**RELAZIONE E CERTIFICAZIONE DI COERENZA DEL RESPONSABILE DEL
PROCEDIMENTO**

OGGETTO: VIABILITA' DI RACCORDO TRA IL NUOVO POLO OSPEDALIERO, LA S.S. N. 12 DEL BRENNERO, LA S.S. N. 1 AURELIA E LA S.P. N. 2 VICARESE- TRATTA MADONNA DELL'ACQUA - CISANELLO PISA

PROGETTO DEFINITIVO TRATTI FUNZIONALI TRA I NODI 1-3 E DEL PRIMO STRALCIO FUNZIONALE 1-2 .ADOZIONE .

CONTRODEDUZIONI ED APPROVAZIONE

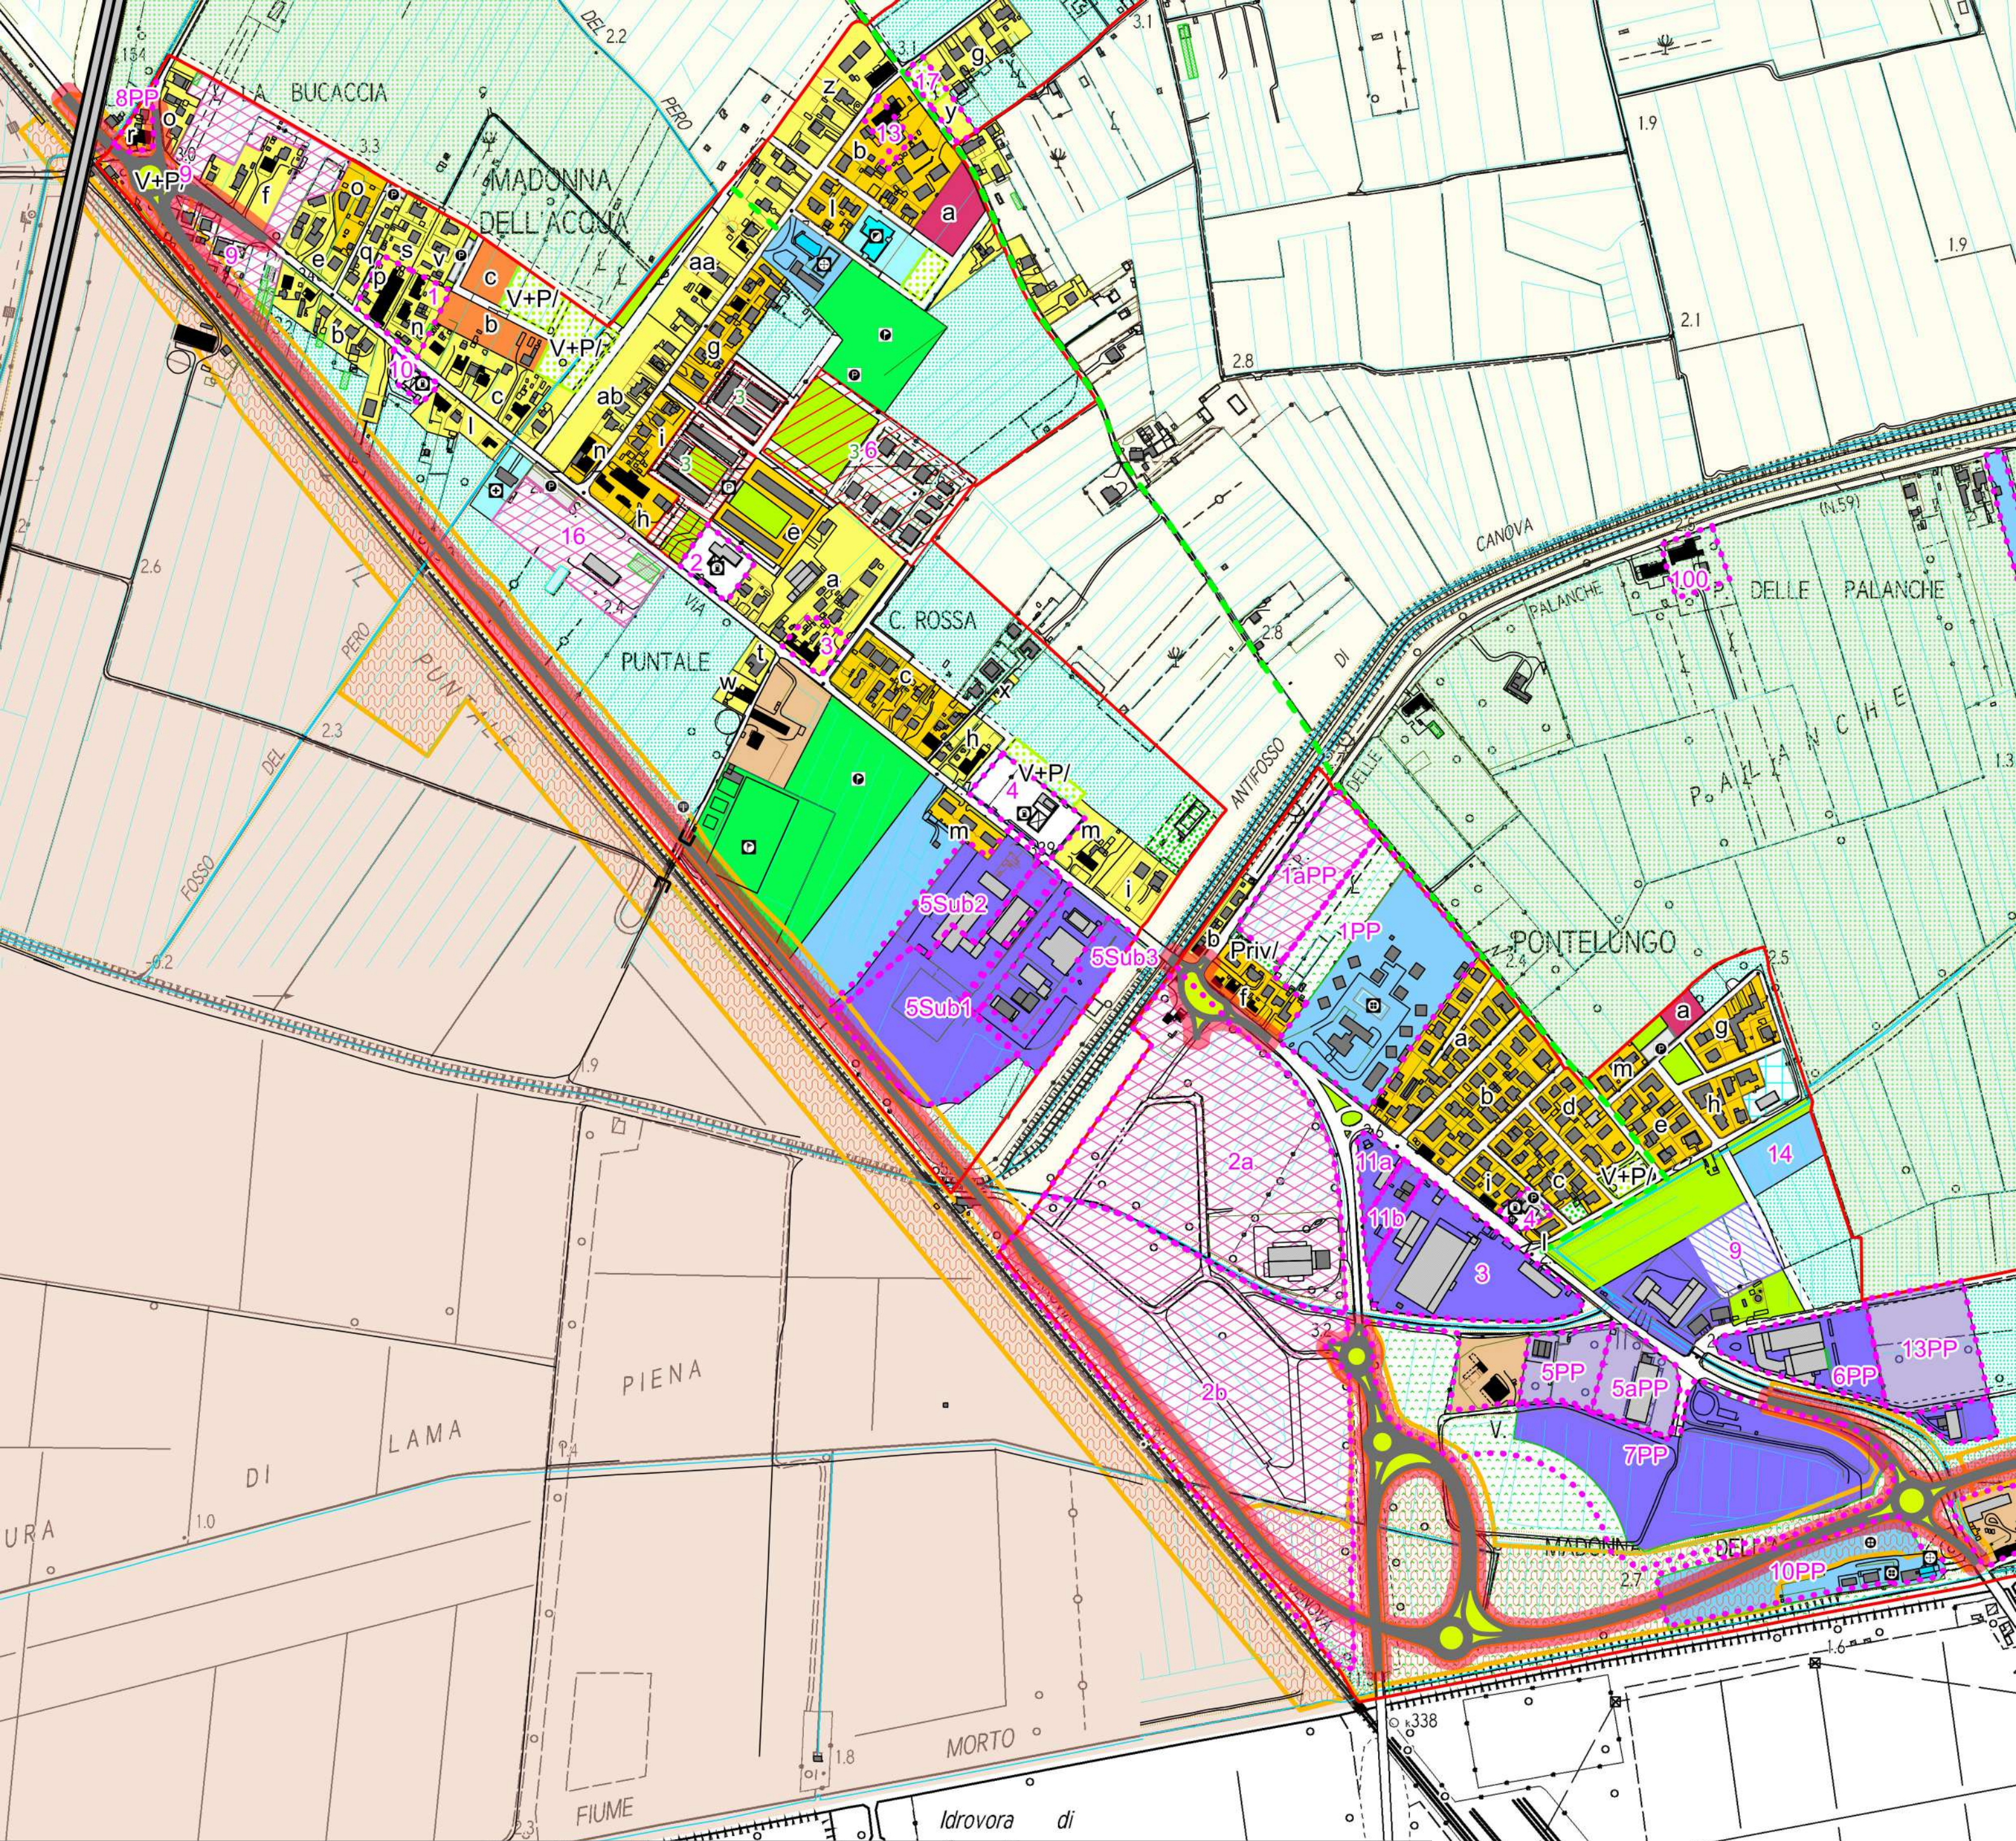
Posto il fatto che la Provincia di Pisa ha modificato il tracciato della viabilità avvicinandolo al perimetro del comparto n. 2 UTOE 22 di circa 10 ml, inserendo altresì un peduncolo atto alla manutenzione del futuro ponte della nuova variante Aurelia e che tali elementi compromettono l'attuazione del Piano Attuativo, viene rilevata la necessità di conformare il tracciato della "Nuova bretella Aurelia" al PP approvato e convenzionato e porre correttamente le distanze di rispetto stradale.

Rilevato che la provincia di Pisa ha definito la "Nuova bretella Aurelia" strada di categoria "C1" Extraurbana secondaria e che pertanto il codice della strada all'art. 16 e DPR 495/1992 (art. 26 e seguenti), indica la distanza di rispetto di 10 ml per zone previste "come edificabili o trasformabili" e soggette a Piano Attuativo come nel caso specifico.

- che la distanza di rispetto dal ciglio stradale deve essere 10 ml;
- che il tracciato della seconda variante Aurelia deve essere riportato sul sedime originario, allontanandolo dagli edifici in progetto di circa 10 ml come il tracciato della precedente variante, onde non ledere diritti acquisiti e nello specifico consentire la realizzazione degli edifici, dei parcheggi pertinenziali e della strada di arroccamento privata ad uso pubblico posta sul lato nord del comparto.
- l'impostazione planivolumetrica dell'intero sub b non è stata modificata rispetto alla pianificazione esecutiva approvata dalla Pubblica Amministrazione
- la "stradella di manutenzione" deve essere realizzata su area del privato e data in uso pubblico per la manutenzione.

- individuazione “della stradella” di manutenzione sua area privata da asseverare ad uso pubblico
- dimensionare la fascia di rispetto con la seconda variante Aurelia di 10 ml
- la sussistenza di parcheggi privati nell’ambito della fascia di rispetto nonché viabilità di arroccamento così come definito e approvato nel PP convenzionato
